PROJET DE PARC EOLIEN DU PLOYRON

Société PE Elements 13

Avis de la MRAe et mémoire en réponse

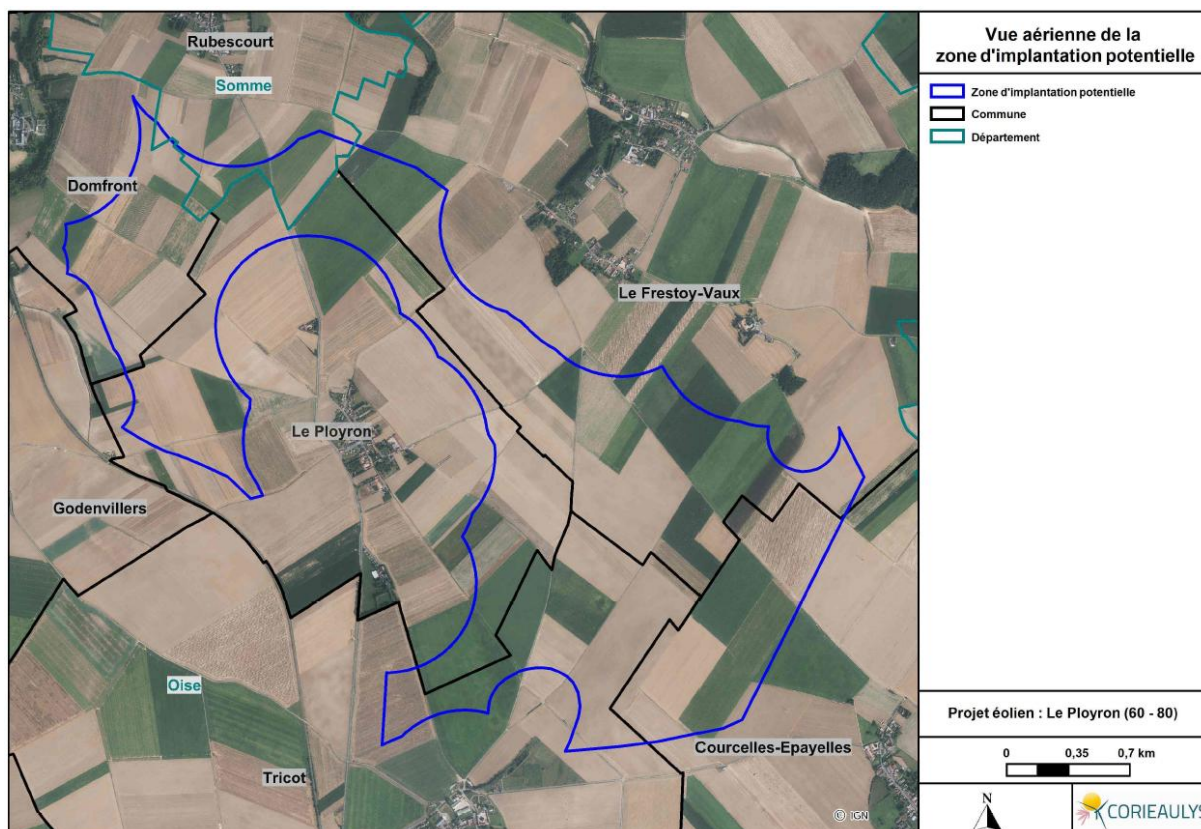
L'Ae recommande de mieux justifier le choix d'implanter le projet dans la partie ouest de la ZIP

La zone d'étude éolienne potentielle a fait l'objet d'une étude initiale portant sur plusieurs communes. En effet, les communes du Ployron, du Frestoy-Vaux, de Domfront, de Courcelles-Epayelles et de Tricot ont toutes été sollicitées pour étudier leur potentiel de développement éolien.

Carte de la zone d'étude :

Au fur et mesure des avancées des études, les retours techniques (éloignement des routes, lignes électriques, voie ferrée...), fonciers (autorisation obtenue ou non), politiques (refus des communes voisines à intégrer le projet) nous ont orientés vers une implantation sur la seule et unique commune du Ployron.

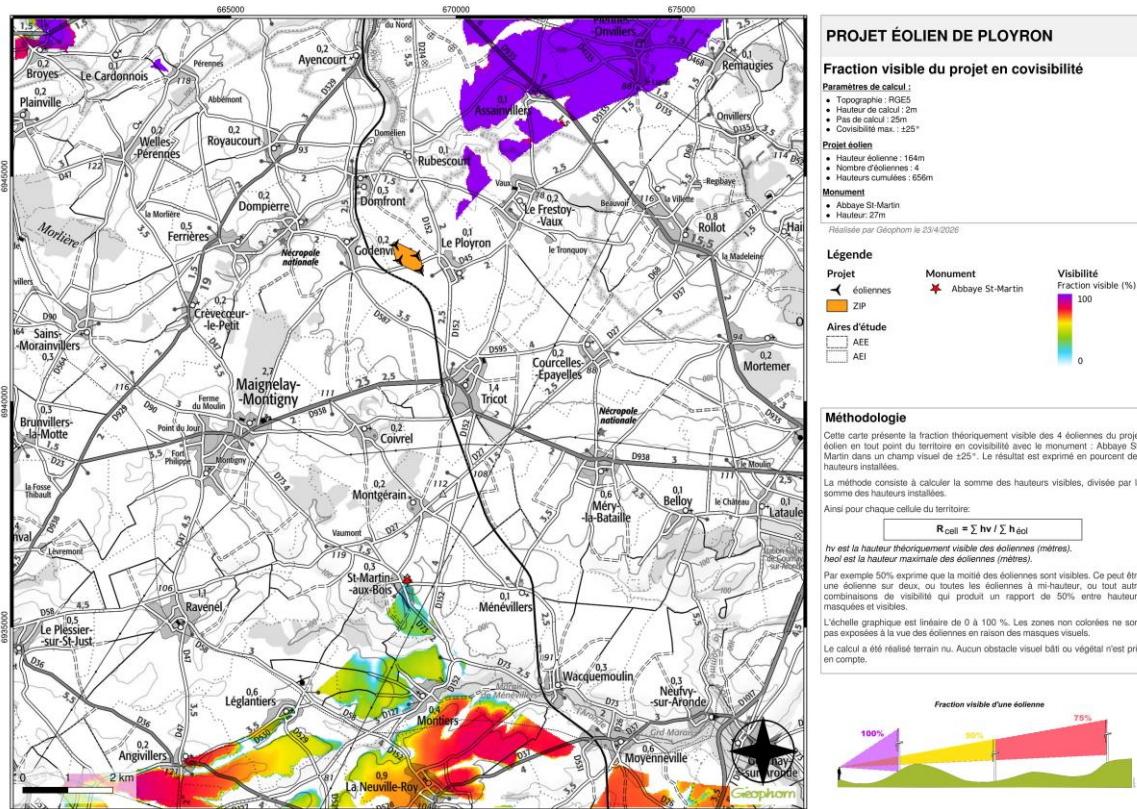
- des photomontages concernant les impacts sur l'abbaye de Saint-Martin-aux-Bois depuis au moins les points de vue suivants :
 - depuis la RD 528 entre Pronleroy et Léglantiers, en se rapprochant de l'entrée sud de Léglantiers ;
 - la sortie nord de La Neuville-Roy sur la RD 152 (rue de la Sucrierie) qui présente un point haut ouvert sur le paysage ;
 - la sortie est de Pronleroy en direction de La Neuville-Roy sur la RD 528 ;
- des photomontages concernant l'impact sur l'église classée de Brunvillers-la-Motte depuis la RD 23 entre Quinquempoix et Brunvillers-la-Motte

Quatre photomontages supplémentaires sont proposés en annexe pour affiner l'analyse des impacts du projet sur l'abbaye de Saint-Martin-aux-Bois. Il a été recherché des situations potentielles de covisibilité entre le monument et le projet du Ployron. Seule la vue depuis la sortie est de La Neuville-Roy sur la D152 présente une situation de covisibilité directe et partielle, à 5km de l'abbaye et 11,9km de l'éoliennes E04, dans les mêmes conditions que les autres parcs existants et accordés.

Une carte de covisibilité entre l'abbaye de St-Martin-aux-Bois et le projet permet de compléter l'analyse. Le principe est le suivant :

La carte présente les secteurs de covisibilité :

- au nord, une zone concernée par de nombreux parcs éoliens au sein de laquelle le projet du Ployron apparaît en arrière-plan
- Au sud autour de Neuville-Roy, un secteur très ouvert et éloigné du projet où l'effet de concurrence entre les éoliennes et le monument est limité par les hauteurs apparentes respectives des éléments (cf. PM D)

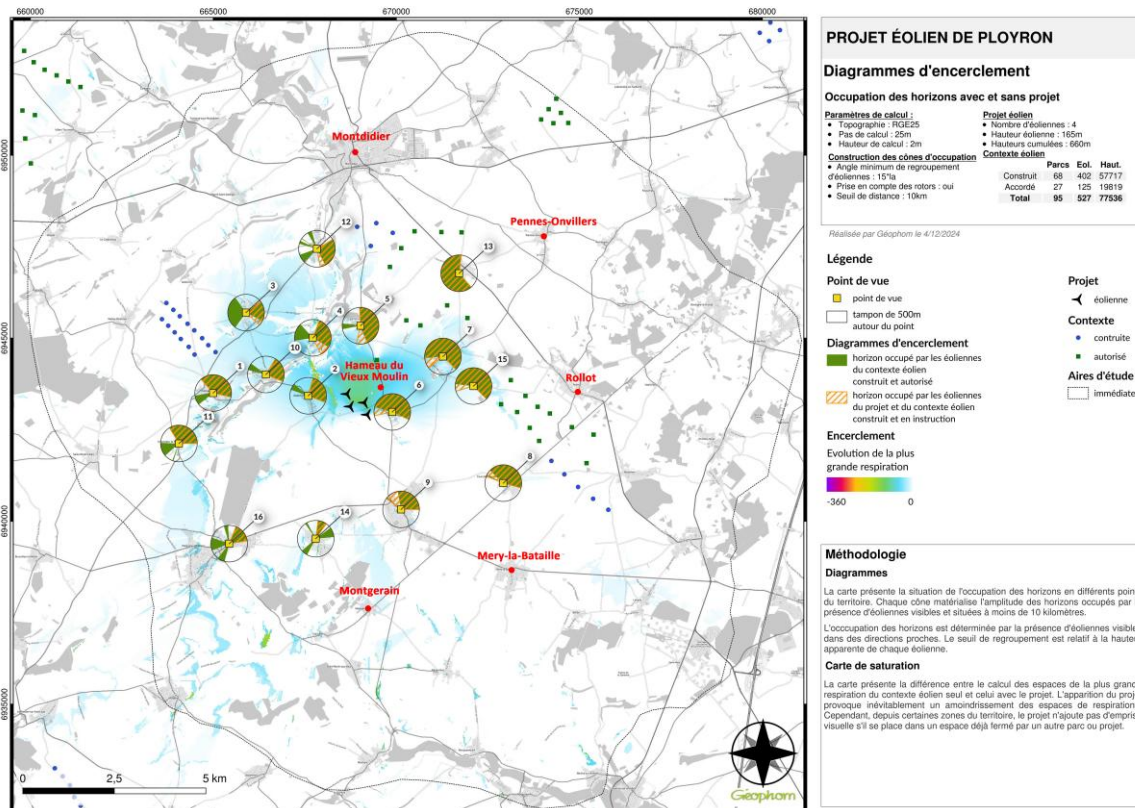
- d'intégrer les communes de Mery-la-Bataille, Montdidier, Montgerain, Pennes-Onvillers, Rollot et le hameau du Vieux Moulin à l'étude d'encerclement ;
- de compléter les photomontages à 360° de prises de vue supplémentaires, depuis des points de vue dégagée du bâti ;
- de compléter les photomontages pour les lieux de vie :
 - depuis la ferme du Vieux Moulin ;
 - depuis l'entrée et la sortie de bourg de Godenvillers ainsi que depuis les lieux de sociabilité du bourg (salle des fêtes, parvis de l'église, place du marché, école, etc).

Les 16 lieux étudiés pour l'étude d'encerclement ont été identifiés sur la base d'une carte d'évolution de l'occupation des horizons avec et sans projet. Ils ont été choisis dans des zones où la plus grande respiration est réduite par la présence du projet, donc avec au moins un des indices d'analyse en évolution.

La demande de l'Ae porte sur les communes de Mery-la-Bataille, Montdidier, Montgerain, Pennes-Onvillers, Rollot qui ne présentent aucune évolution de leur occupation des horizons (cf. carte ci-dessous) et qui ne présenteront donc pas de situation critique.

Le hameau du Vieux Moulin est à l'inverse dans une situation de la plus grande réduction de l'espace de respiration, avec une conclusion équivalente à celle du bourg du Ployron (risque de saturation visuelle avérée).

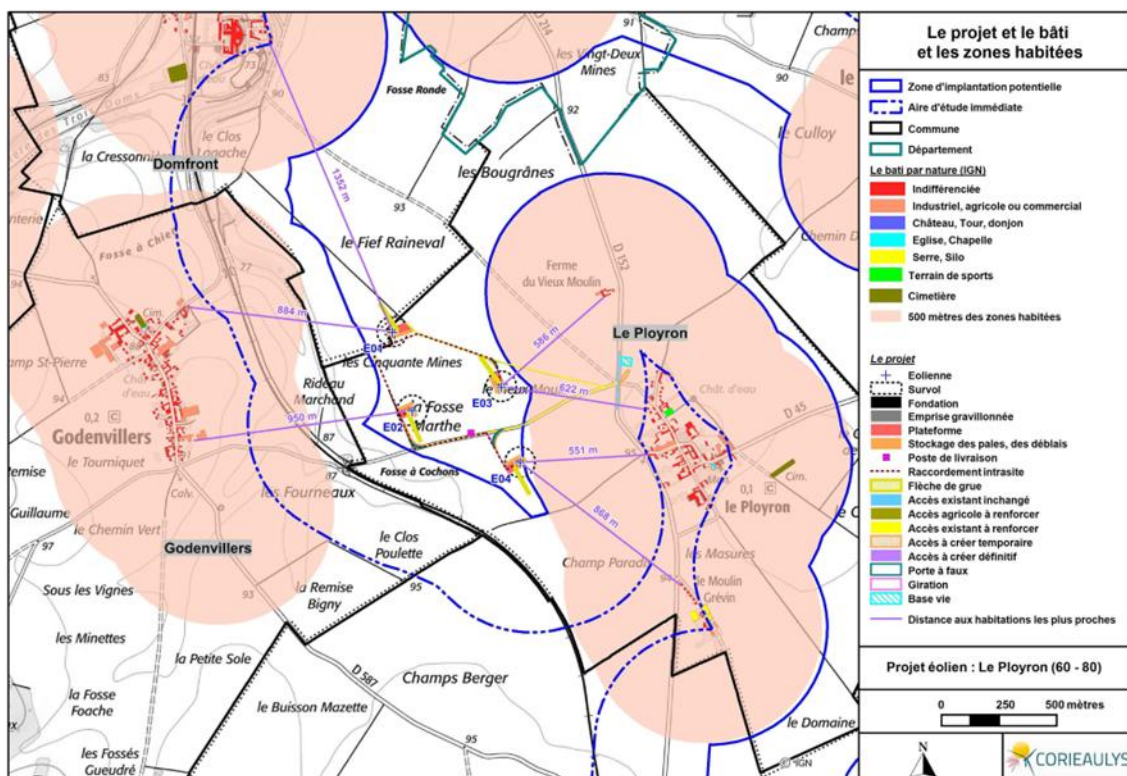
L'Ae recommande de tirer les conséquences de l'étude de saturation et de définir des mesures destinées à éviter, réduire ou en dernier recours à compenser les effets d'encerclement du projet sur les communes de Le Ployron, Royaucourt et Rubescourt

La zone d'implantation potentielle permettait d'envisager l'implantation d'éolienne au nord-ouest et au sud-est du Ployron :

- Eléments a suivi les recommandations du bureau d'étude paysager afin d'éviter un potentiel effet d'encerclement des communes les plus proches en s'implantant uniquement sur la zone nord-ouest et réduisant de 38% le nombre d'éolienne

- o Passage de la variante V1 (13 éoliennes) à la variante V2 (8 éoliennes) : suppression de 5 éoliennes
- Eléments a de nouveau suivi les recommandations du bureau d'étude paysager identifiant l'importance d'une réduction de 50% et la suppression des 4 éoliennes situées les plus au Nord de la variante V2 afin de limiter les impacts visuels cumulés concernant les 16 communes les plus proches

- o Passage de la variante V2 (8 éoliennes) à la variante V3 (4 éoliennes)
 - o Nouvelle implantation des 4 éoliennes restantes
 - o Maintien d'une lecture simple et cohérente limitant les chevauchements au vu de l'orientation des lignes d'implantation des parc existants, accordés ou en instruction
